福島第一原子力発電所 特定原子力施設に係る実施計画変更比較表（第 章 2.32 5・6号機 電源系統設備）

福島第一原子力発電所 特定原子力施設に係る実施計画変更比較表( 章2.33 5・6号機 放射性液体廃棄物処理系 )

図 - 3 5・6号機 滞留水貯留設備 系統概要図

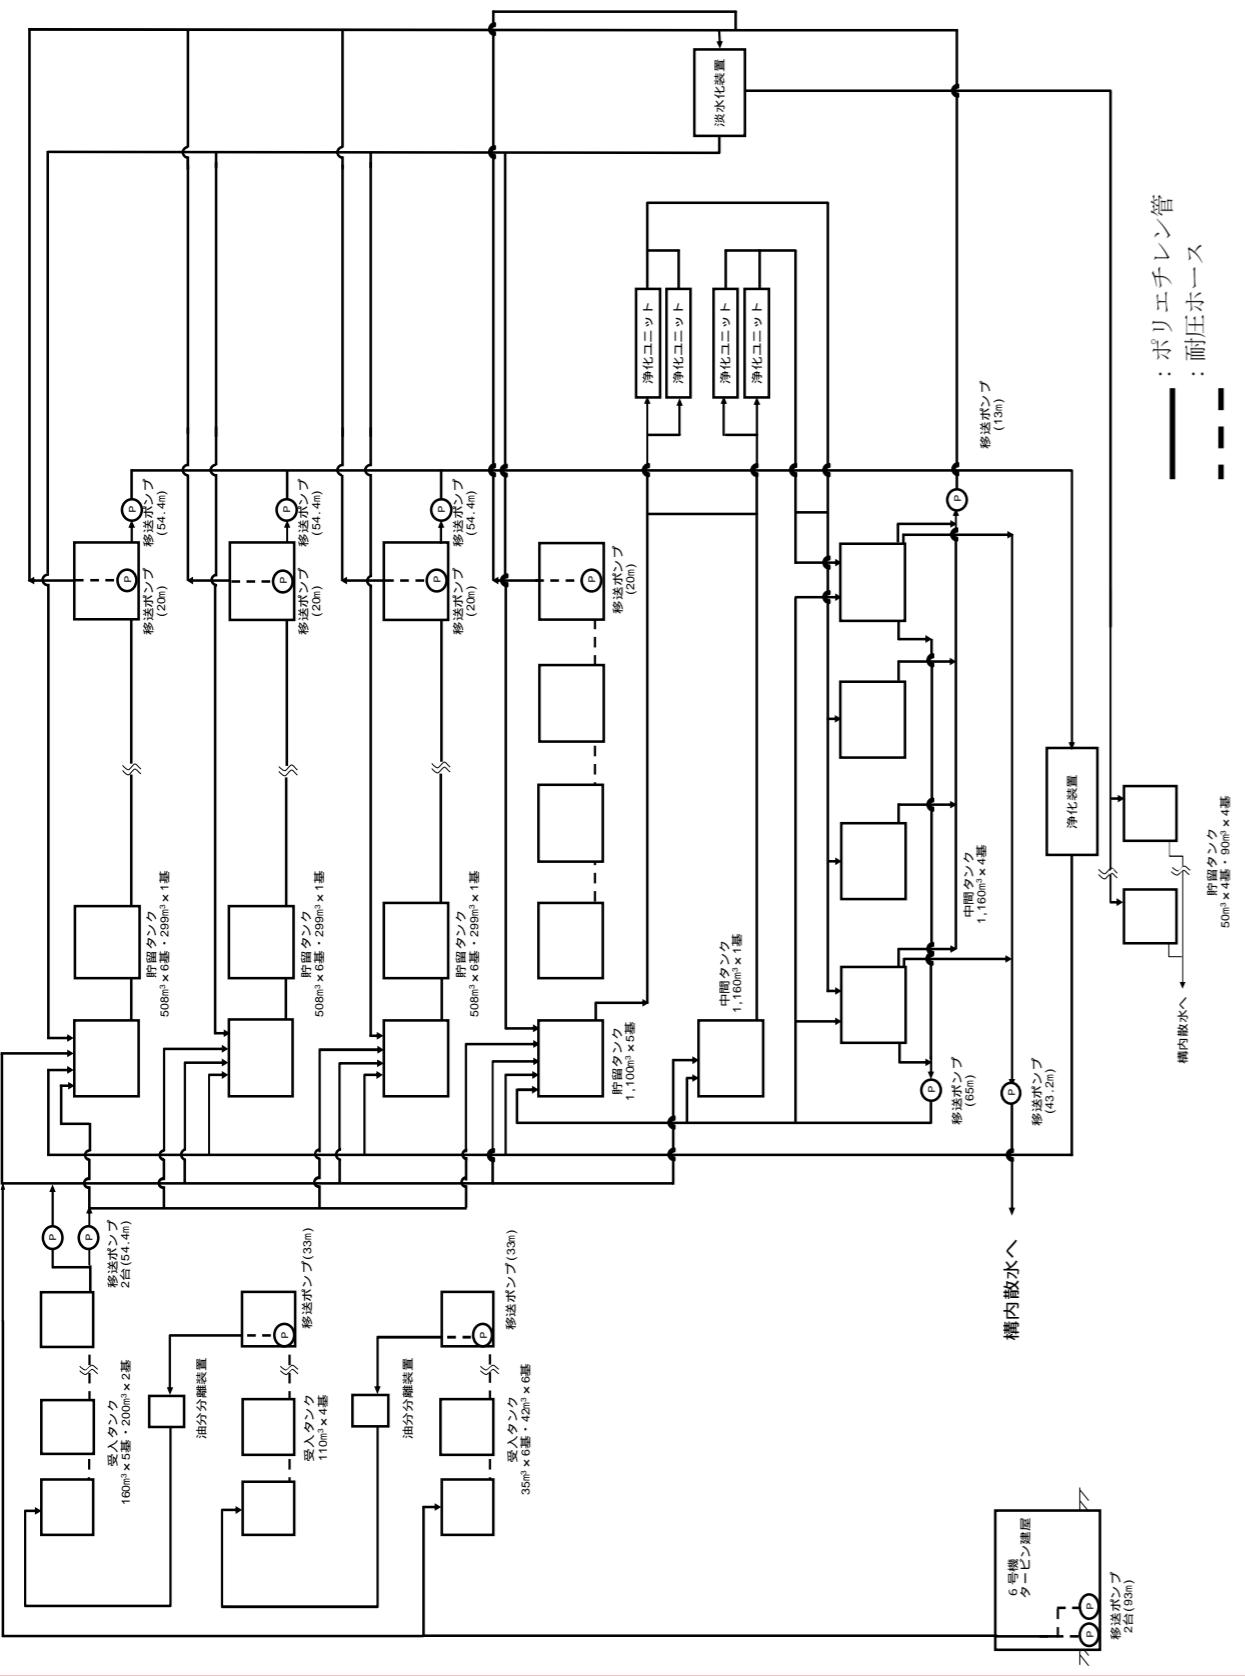
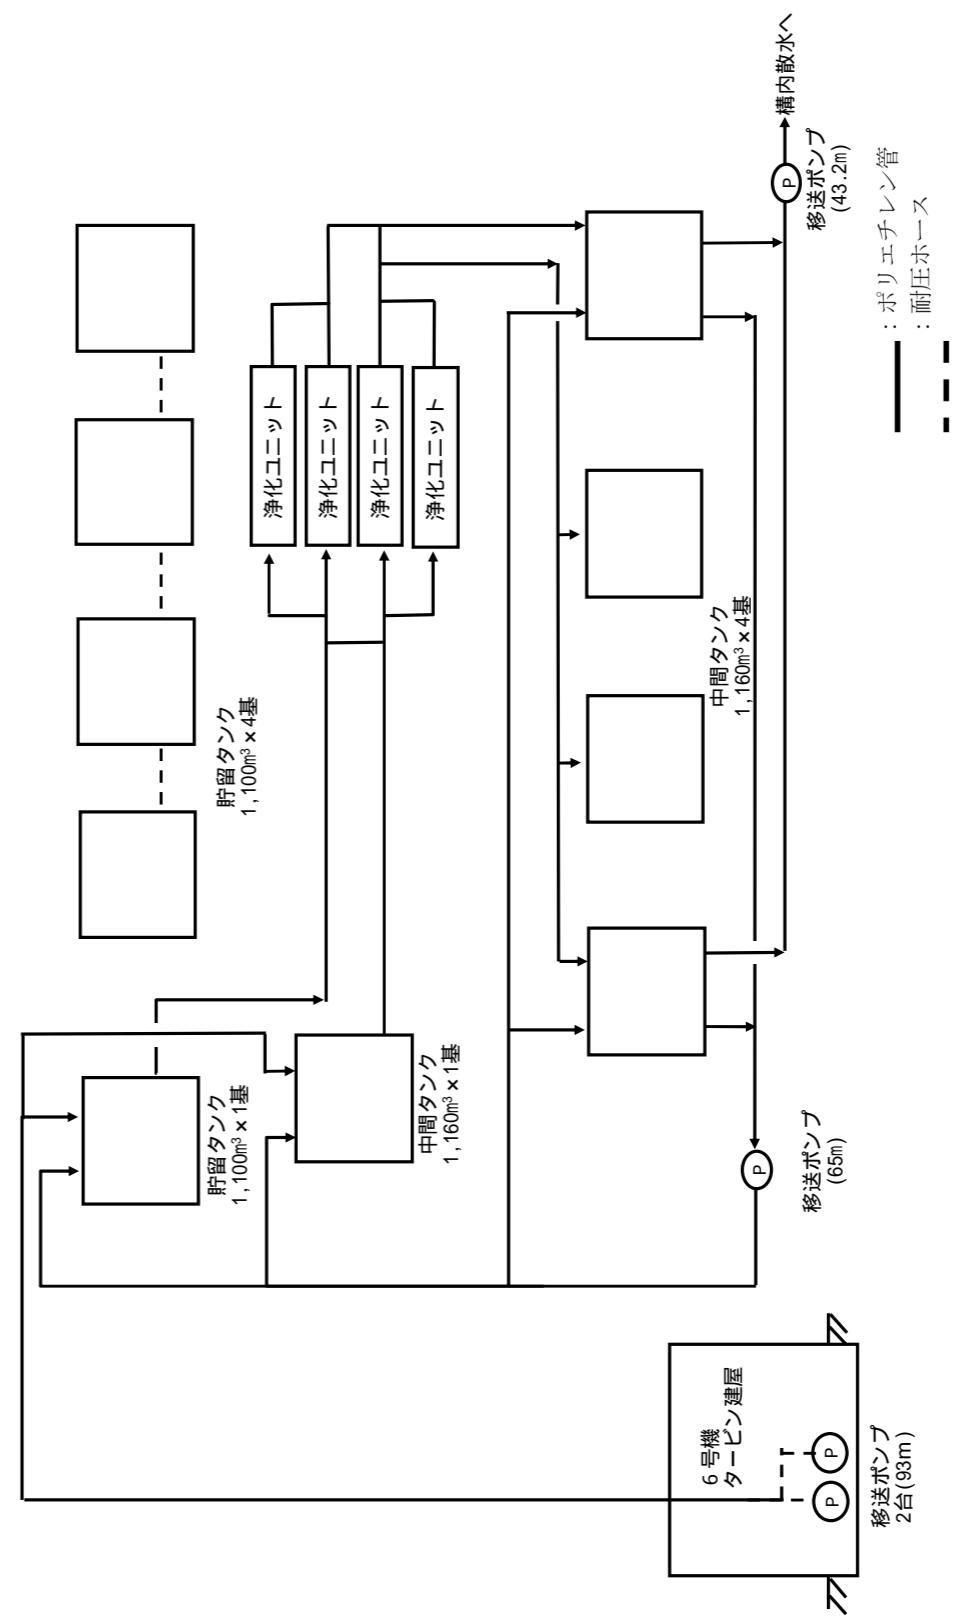
設備運用停止に  
伴う系統概要図  
の修正

図-4 5・6号機 滞留水貯留設備 全体概要図

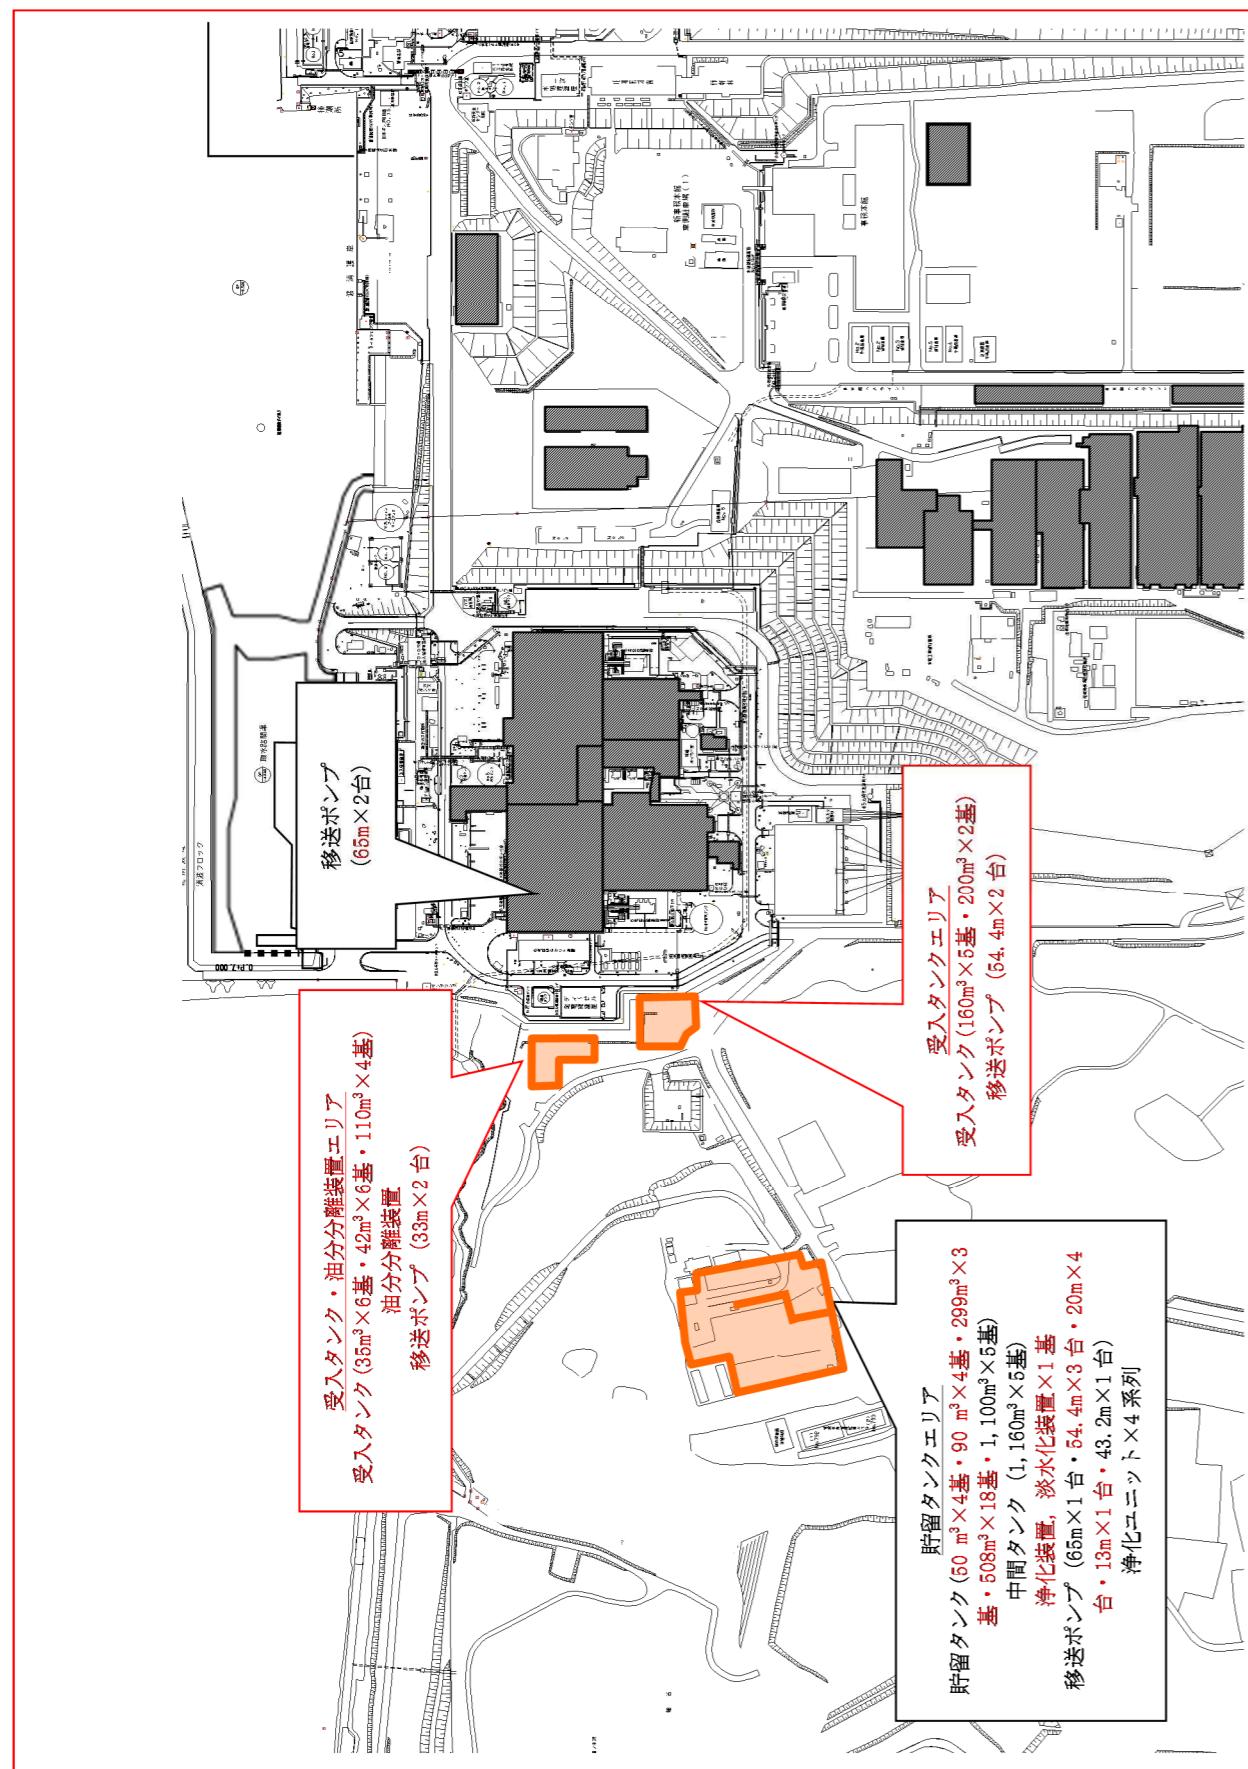
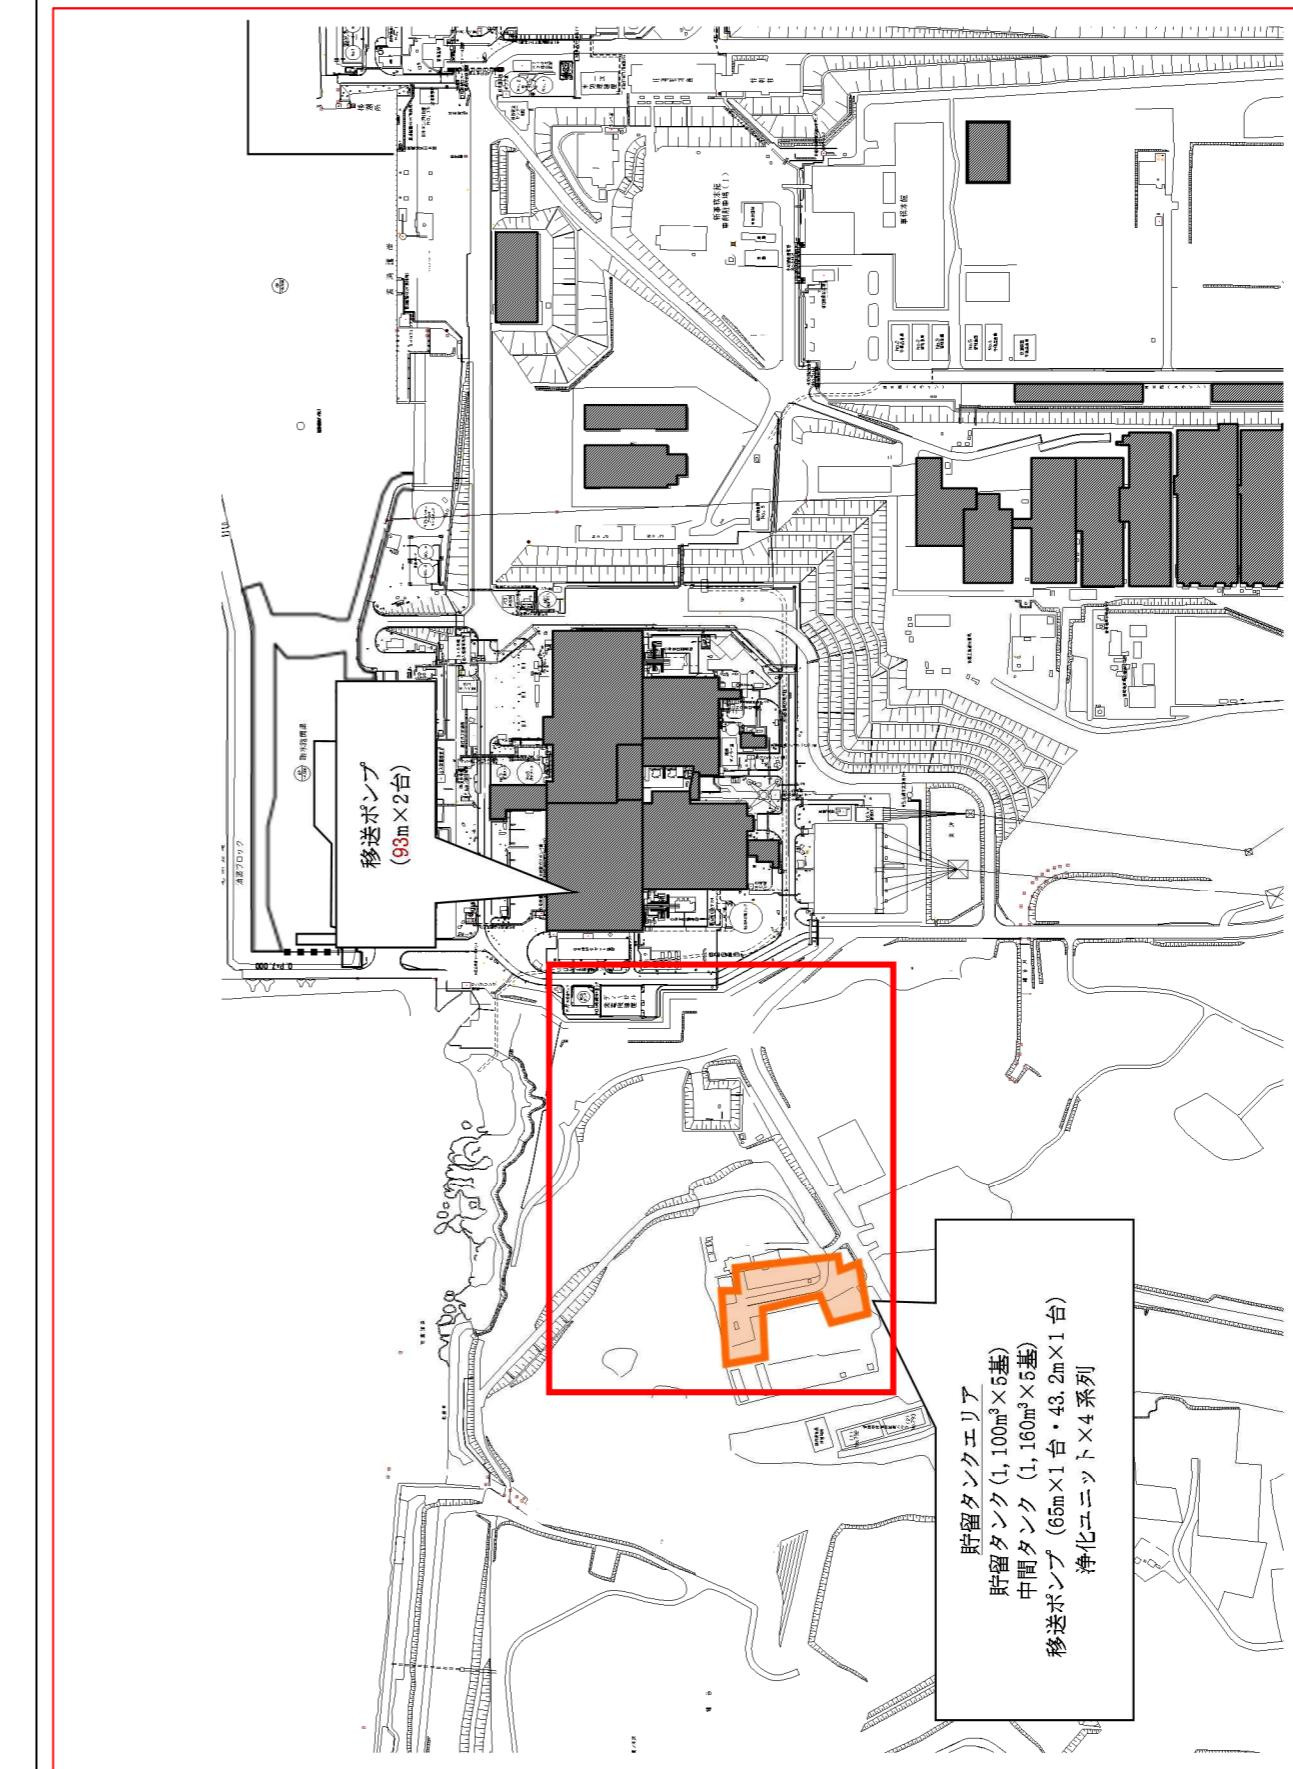
設備運用停止による全体概要図の修正

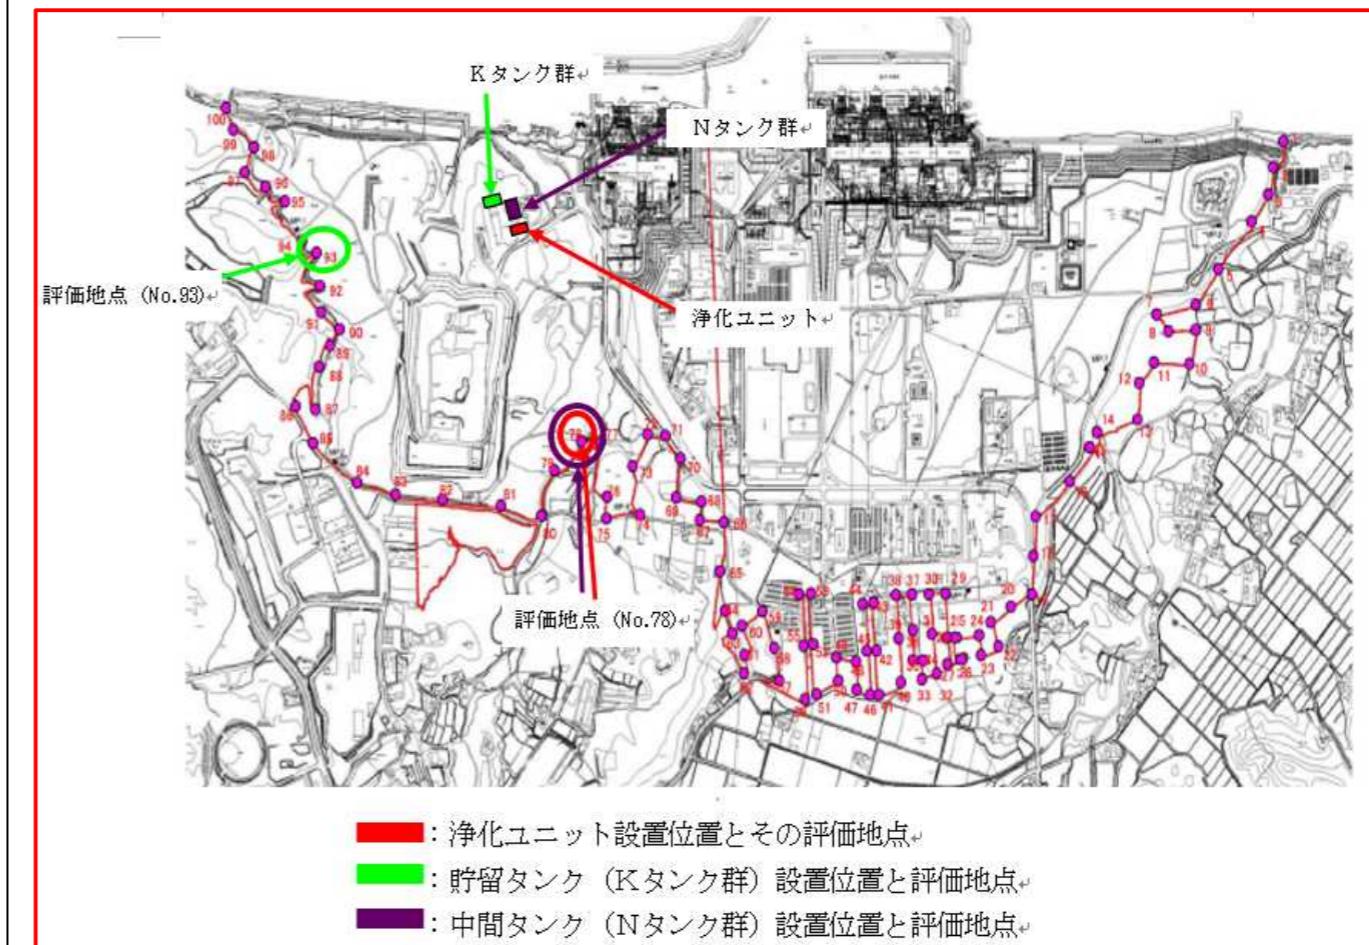
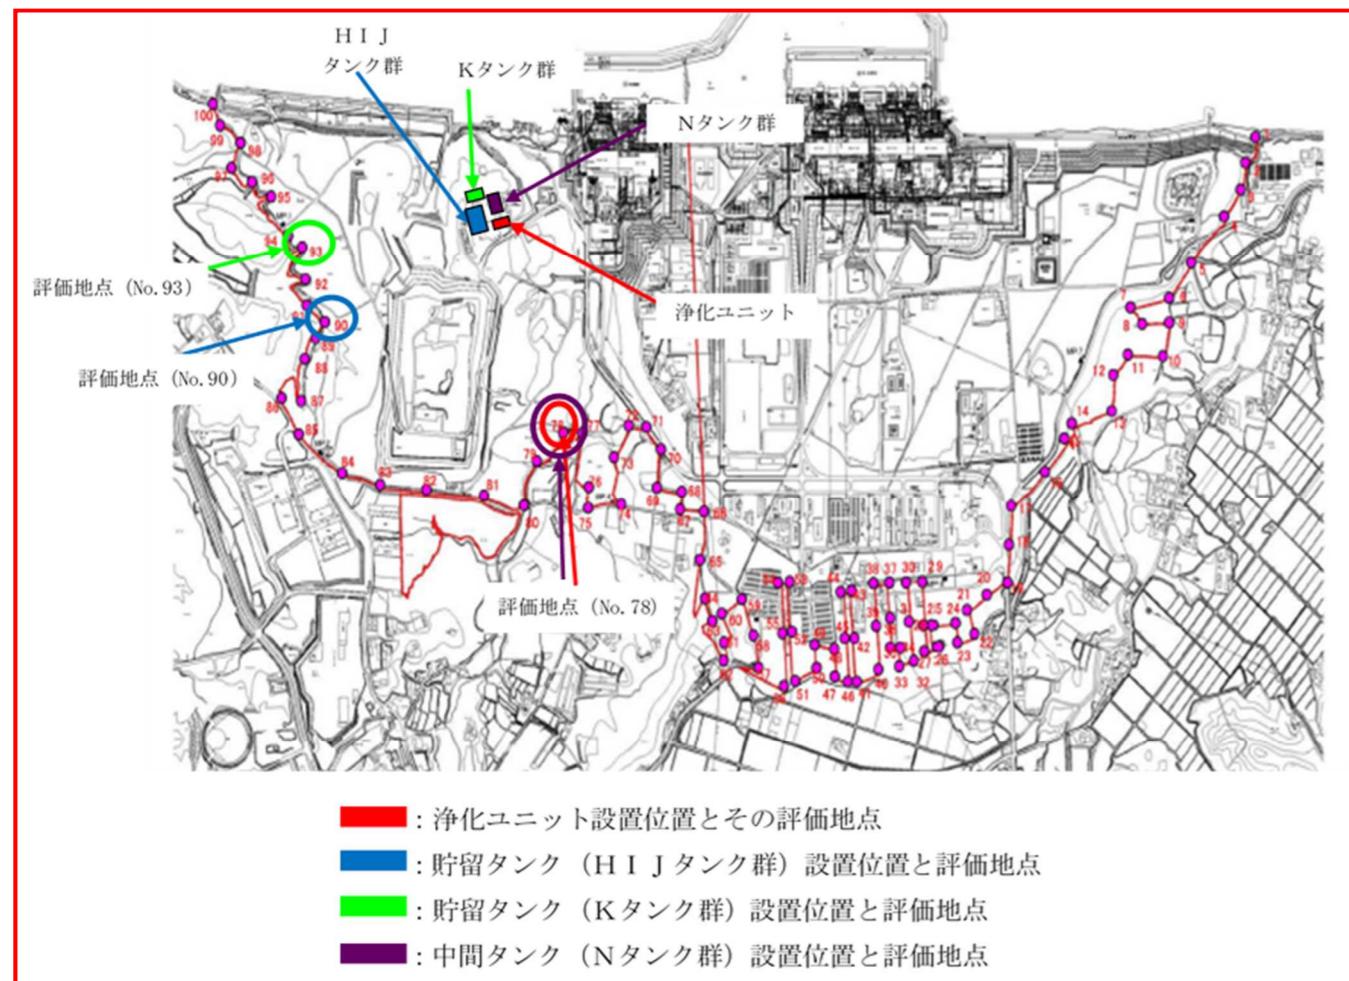
1. 評価概要 (中略)	1. 評価概要 (中略)	設備運用停止に伴う記載の削除
1.1.2 貯留タンク及び中間タンクの評価条件 <ul style="list-style-type: none"> <li>・ <u>貯留タンク(HIJタンク群)から最寄りの敷地境界評価地点(敷地境界評価地点No.90, 距離約610m), 貯留タンク(Kタンク群)から最寄りの敷地境界評価地点(敷地境界評価地点No.93, 距離約650m), 中間タンク(Nタンク群)から最寄りの敷地境界評価地点(敷地境界評価地点No.78, 距離約640m)を評価した(図-1)。</u></li> <li>・ 評価上考慮する貯留タンク及び中間タンクは, <u>HIJタンク群(小型3基, 大型18基), Kタンク群(5基), Nタンク群(5基)</u>とした。</li> <li>・ 遮へいは, <u>貯留タンク(HIJタンク群)鉄9mm, 貯留タンク(Kタンク群)鉄12mm, 中間タンク(Nタンク群)鉄12mm</u>で評価した。</li> <li>・ 評価点における直接線・スカイシャイン線の評価値は, 同板厚, 同高さのタンク群を等価面積の大型円柱としてモデル化(<u>Kタンク群: 半径19.6m, 水位7.7m, Kタンク群: 半径13.4m, 水位8.3m, Nタンク群: 半径12.3m, 水位12.2m</u>)して算出した。</li> <li>・ 各タンク群保有水の放射能濃度は, 貯留タンク(<u>HIJタンク群</u>)の分析結果(2017/1~2017/2)を基に淡水化装置による濃縮率を考慮して設定した。</li> </ul>	1.1.2 貯留タンク及び中間タンクの評価条件 <ul style="list-style-type: none"> <li>・ 貯留タンク(Kタンク群)から最寄りの敷地境界評価地点(敷地境界評価地点No.93, 距離約650m), 中間タンク(Nタンク群)から最寄りの敷地境界評価地点(敷地境界評価地点No.78, 距離約640m)を評価した(図-1)。</li> <li>・ 評価上考慮する貯留タンク及び中間タンクは, Kタンク群(5基), Nタンク群(5基)とした。</li> <li>・ 遮へいは, 貯留タンク(Kタンク群)鉄12mm, 中間タンク(Nタンク群)鉄12mmで評価した。</li> <li>・ 評価点における直接線・スカイシャイン線の評価値は, 同板厚, 同高さのタンク群を等価面積の大型円柱としてモデル化(Kタンク群: 半径13.4m, 水位8.3m, Nタンク群: 半径12.3m, 水位12.2m)して算出した。</li> <li>・ 各タンク群保有水の放射能濃度は, 貯留タンクの分析結果(2017/1~2017/2)を基に淡水化装置による濃縮率を考慮して設定した。</li> </ul>

設備運用停止に  
伴う記載の削除
